改善箇所説明図

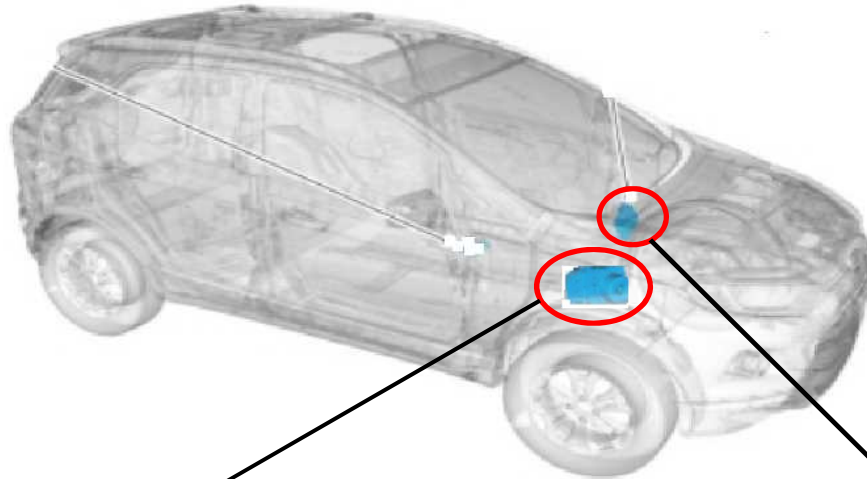
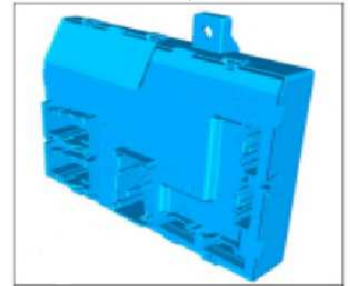
基準不適合発生箇所

- ① ABSモジュールにおいて、車速を検知するプログラムが不適切なため、車両の停止情報がステアリングロックを制御するモジュール（KVM）に送信されない。そのため、ステアリングロックユニットに電源が供給されずステアリングロックが機能せず、保安基準第11条の2の基準に適合しない。
- ② ボディーコントロールモジュールにおいて、プログラム設定の作業指示が不適切なため、誤ったプログラムを設定した。そのため、衝突時にドアロックが自動で解除せず、保安基準第18条の基準に適合しない。

- ① 全車両、ABSモジュールのプログラムを変更する。
- ② 全車両、ボディーコントロールモジュールのプログラムを変更する。取扱説明書を訂正する。

識別：運転席ドア・ストライカー 上下ビスの頭部に黄ペンを塗布する。
